# Sitzungsvorlage Nr. 23/2017

Gemeinde Weißbach

Bauantrag: Abbruch der Scheune auf dem Grundstück Flst.-Nr. 43/5, Konrad Hornschuch-Straße 9, Gemarkung Weißbach, und stattdessen Errichtung eines Einfamilienwohnhauses mit einem separat stehenden Doppelcarport sowie einer Geschirrhütte

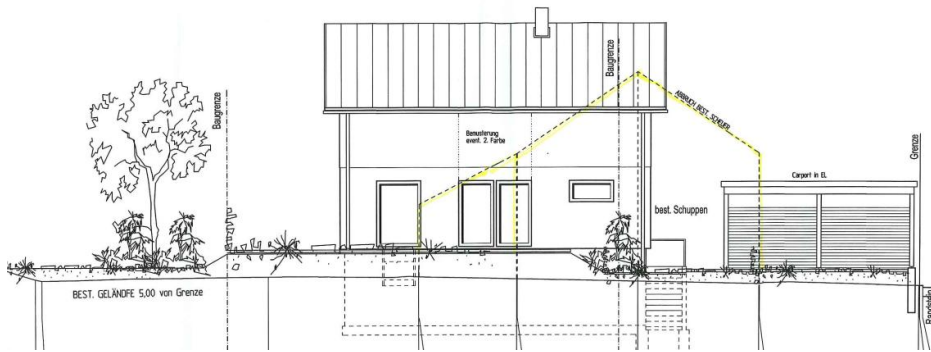
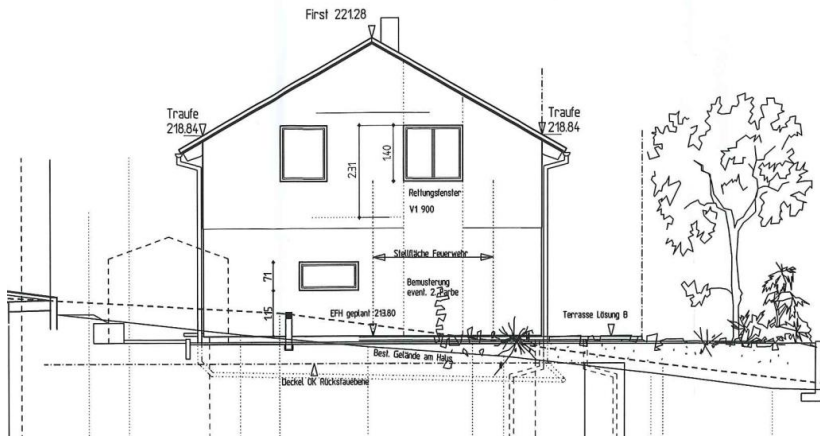
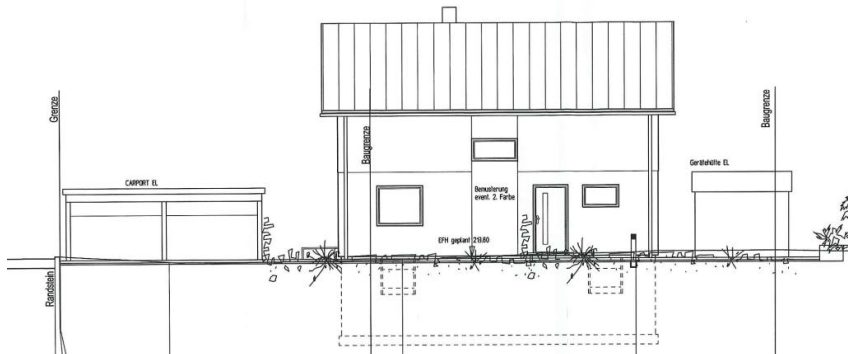
- Das Wohnhaus überschreitet die nordöstliche Baugrenze.
- Die Erdgeschoßfußbodenhöhe (EFH) des Wohnhauses liegt bei 213,80 m anstatt bei 214,80 m.
- Die Traufhöhe beträgt 5,04 m anstatt maximal 3,70 m.

- Die Aufschüttung für die Erdterrasse hat stellenweise mehr als 1,00 m Höhe.
- Die Dachneigung des Wohnhauses und der Geschirrhütte beträgt nur 30° anstatt zwischen 33° und 38°.

Bei allem Verständnis für die Wünsche eines jungen, bauwilligen Paares verwundert die große Anzahl an Verstößen gegen den Bebauungsplan doch sehr. Offenbar hat man bei der Planung auf die Vorgaben des Bebauungsplans keinerlei Rücksicht genommen, denn zumindest die heftigsten Verstöße hätten mit etwas gutem Willen vermieden oder zumindest minimiert werden können.

Zu erwähnen ist hier vor allem die rücksichtslose Überschreitung der maximal zulässigen Traufhöhe um 1,34 m, zumal die zugleich vorgesehene Unterschreitung der vorgeschriebenen Dachneigung zu ihr in direktem Widerspruch steht. Offenbar soll der extrem hohe Kniestock, der die Überschreitung der Traufhöhe verursacht, ja der besseren Nutzbarkeit des Dachgeschosses dienen. Die vorgesehene, relativ flache Dachneigung läuft diesem Zweck aber genau zuwider. Ohne die Nutzbarkeit des Dachgeschosses einzuschränken könnte der Kniestock nämlich desto niedriger ausfallen, desto steiler die Dachneigung ist. Dessen ungeachtet ließe sich die gewünschte Nutzbarkeit des Dachgeschosses anstatt durch einen übermäßig hohen Kniestock auch durch andere, bebauungsplankonforme Maßnahmen - wie z.B. Zwerchgiebel, Dachgauben oder eine größere Gebäudebreite - erzielen.

Ein weiterer Verstoß gegen den Bebauungsplan, der eigentlich vermeidbar wäre, ist das Herausrücken des Wohnhauses aus dem Baufenster. Vorliegend ist nämlich kein objektiv zwingender Grund ersichtlich - und im übrigen von der Bauherrschaft auch nicht dargelegt worden -, weshalb das Baufenster nicht eingehalten werden sollte.

Die Gemeindeverwaltung schlägt deshalb vor, der erheblichen Überschreitung der Traufhöhe, der Unterschreitung der Dachneigung des Wohnhauses sowie der Überschreitung der nordöstlichen Baugrenze das Einvernehmen zu versagen.

Den anderen sieben Verstößen könnte das Einvernehmen hingegen erteilt werden. Zwar stellen sie in der Summe immer noch eine recht hohe Zahl dar, berühren aber nicht die Grundzüge des Bebauungsplans und sind zudem städtebaulich vertretbar. Außerdem hat die Gemeinde im Bebauungsplangebiet "Dorfgärten" zum Teil schon ähnlichen Ausnahmen und Befreiungen zugestimmt.
